埋込金物の調査状況に関する規制庁殿コメントに対する回答

規制庁殿コメント 1

図1 埋込金物のAE測定

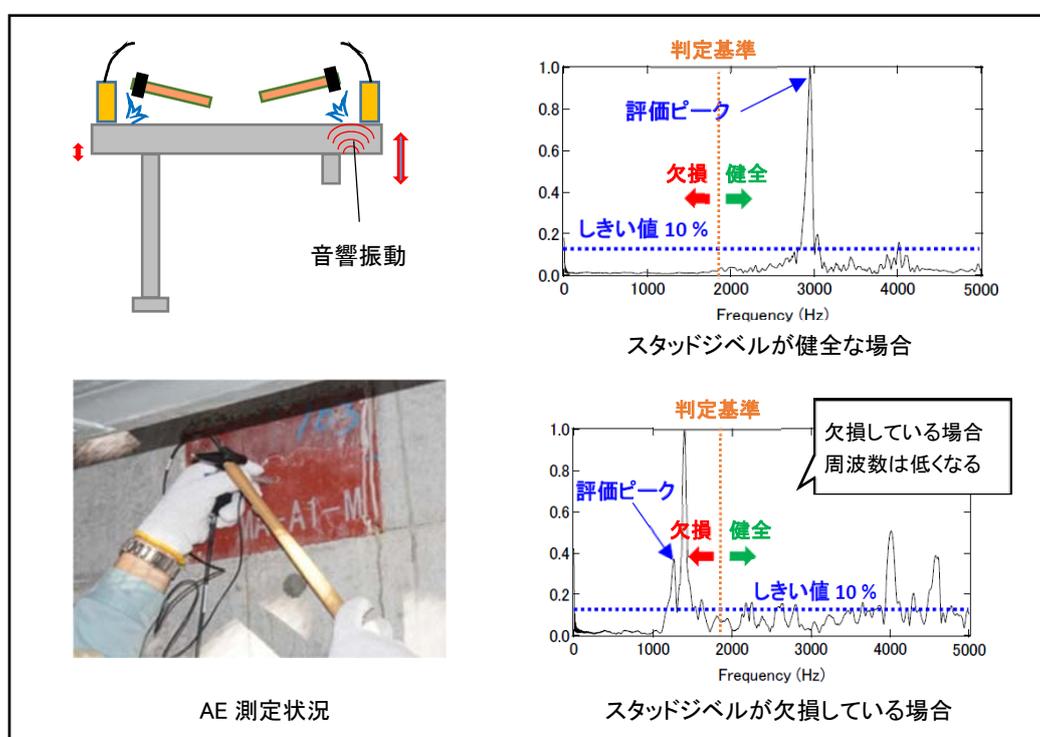
一部の振動が確認しにくい埋込金物に対して、音響診断法により健全性を確認した根拠を整理して説明すること。

- 音響診断法(以下、「AE測定」という。)による現品調査では、埋込金物をハンマーで打撃し、発生した音響振動の周波数を解析することで、スタッドジベルの欠損の有無を判定している。【図1参照】
